**BETREFT** Verzoek tot wijziging Waterwetvergunning

## Nota: Relaxatie begraafdiepte strand

Net op Zee Hollandse kust (Noord & West Alpha)

Figuur 3-1 Begravingdiepte van HKWa1 kabel

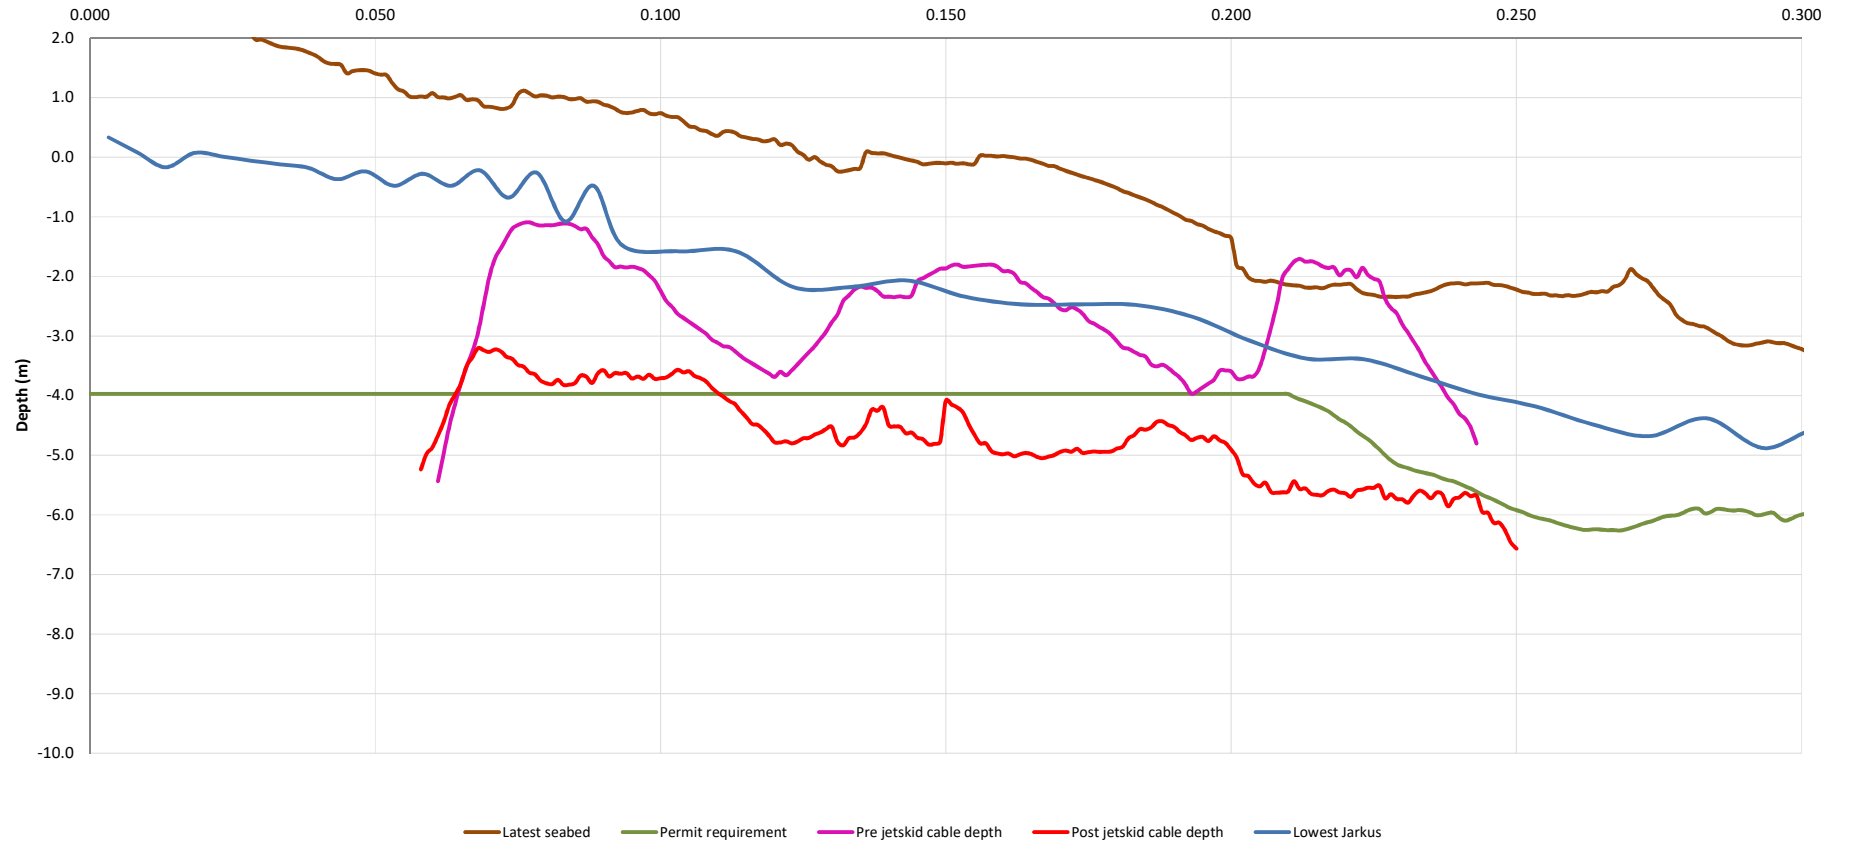
Onderstaande figuur toont de begraafdiepte van de kabel na de Moonfish operaties (roze) en na de campagne met de jetskid (rood). The vergunningslijn (groen) is een combinatie van de vereiste -5m onder NAP en de 3m gronddekking eis. De Jarkuslijn (blauw) toont het laagste zeebed in de periode 1965-2018 zoals opgenomen in de Jarkus database.

Na al deze remedatiewerken heeft de kabel minstens de vereiste 3m gronddekking en ligt deze minstens 2m onder de omhullende van de laagst gemeten kustprofielen.
